PRODUKT-UPDATES & KOMMUNIKATION AMANI

NEWSLETTERS 2026

05.2026 - Korrekte Montage der Amani Fixscreens

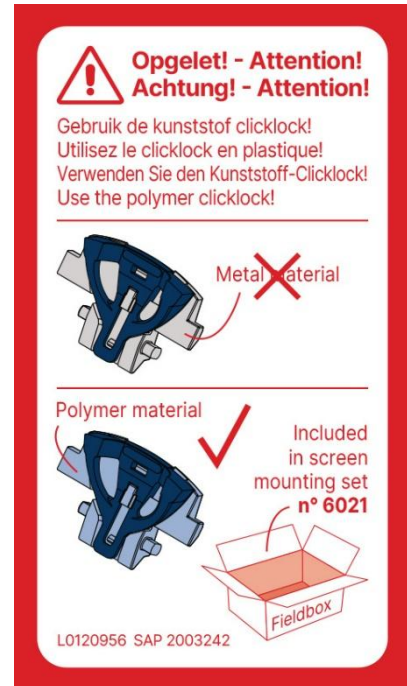
Für Amani verwenden Sie immer einen **Kunststoff-Clicklock**. Dieser befindet sich als separates Set in der Fieldbox (Set 6021).

Auf den Stirnwänden finden Sie außerdem einen Aufkleber, der dies deutlich kennzeichnet.

Der richtige Clicklock sorgt dafür, dass der Screen richtig in den Rahmen einrastet und einwandfrei funktioniert. Eine falsche Montage kann zu Kontaktfehlern und einer beeinträchtigten Funktion des Screens führen.

Überprüfen Sie bei der Montage oder Wartung immer, ob der richtige Kunststoff-Klickverschluss angebracht wurde.

Änderung der Bodenplatten

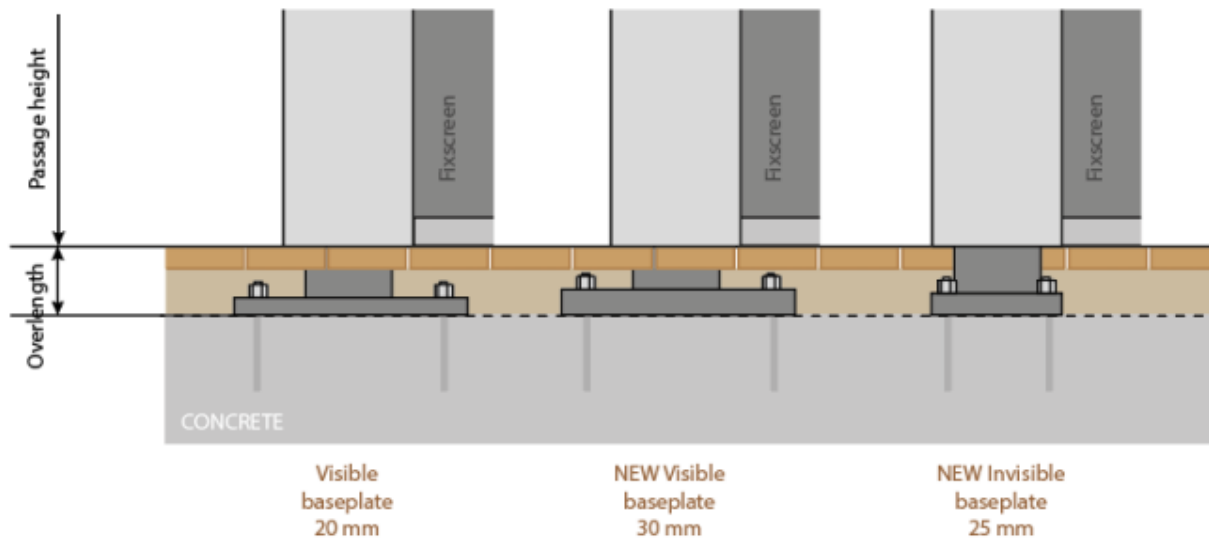
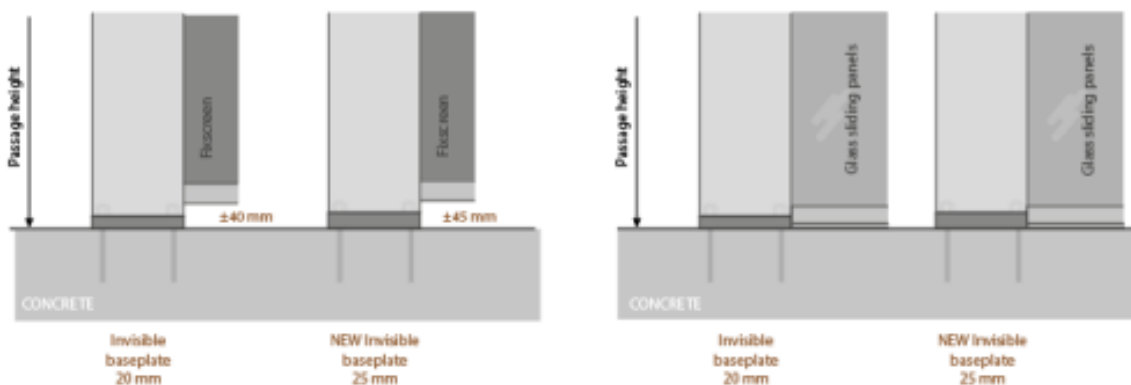
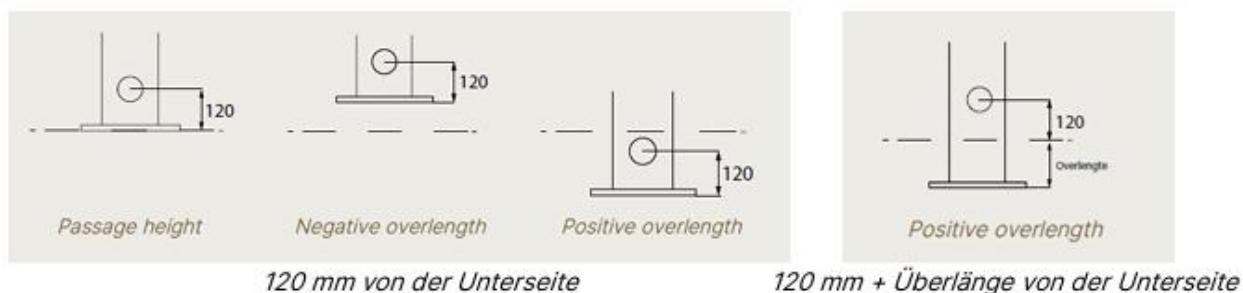
Um größere Abmessungen sowie gekoppelte Konfigurationen innerhalb der statischen Berechnungen zu ermöglichen, haben wir **kürzlich die Dicke der Amani-Fußplatten angepasst**.

Sichtbar	Sichtbar (Ecke)	Unsichtbar
Aktuelle Fußplatte (Dicke)	20 mm	20 mm	20 mm
Neue Fußplatte (Dicke)	30 mm	30 mm	25 mm

- Gemäß den statischen Berechnungen müssen die Amani-Fußplatten **direkt auf dem Betonfundament** verankert werden.

- Die Pfosten werden mit **Überlänge unter dem fertigen Bodenniveau befestigt**. Die Änderung der Plattendicke beeinflusst die Installation nicht.
- Die **Durchgangshöhe bleibt identisch**, da sie immer einschließlich der Fußplatte gemessen wird.
- Wenn das Betonfundament auf dem gleichen Niveau wie der fertige Boden liegt, **vergrößert sich der Abstand zwischen Fixscreen und Boden um 5 mm**. Für Loggia- oder Glaswände ändert sich nichts.

- Die dickere Fußplatte führt allerdings zu einer kleinen Änderung der **minimalen Wasserablaufhöhe** an einem Pfosten: von **115 mm → 120 mm**.

Handgriff mit Zylinderschloss

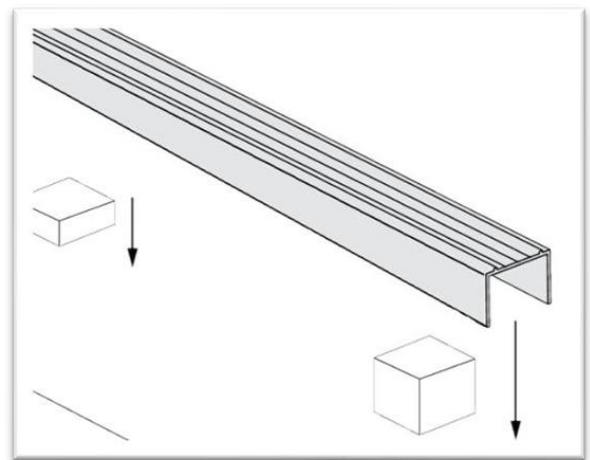
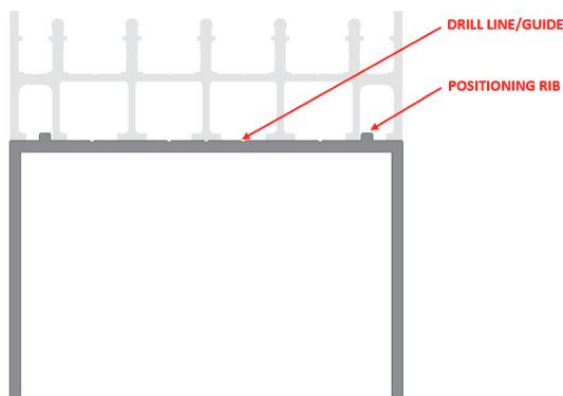
- Ergonomische Verriegelung der Glasschiebewand: Durch die Integration des Schlosses in den Griff kann die Wand jetzt auf Handhöhe verriegelt werden.
- Griff aus Aluminiumguss, lackiert in der Farbe des Vordachs.

- Ausgestattet mit einem integrierten Zylinderschloss mit 3 Sicherheitsstiften, abschließbar von außen und innen. Pro Schloss werden drei Schlüssel mitgeliefert.

- Bei einer einseitigen Schiebeverglasung ist eine Aussparung im Glas vorgesehen, damit die Verglasung sauber im Seitenprofil schließen kann. In diesem Profil können Sie die Schließplatte leicht montieren und auf die richtige Höhe einstellen.

- Für eine doppelseitige Glasschiebewand sind ein Griff mit Zylinderschloss und ein Griff mit Schließblech vorgesehen. Der Griff mit Zylinderschloss wird standardmäßig auf dem rechten Flügel (von außen gesehen) montiert. Der Griff mit Schließblech wird dann auf dem linken Flügel montiert. Wünscht ein Kunde das Gegenteil, kann dies vor Ort leicht ausgetauscht werden.

- Wenn Sie sich für einen Griff ohne Schloss entscheiden, kann unten keine Verriegelung im Glasprofil gewählt werden.
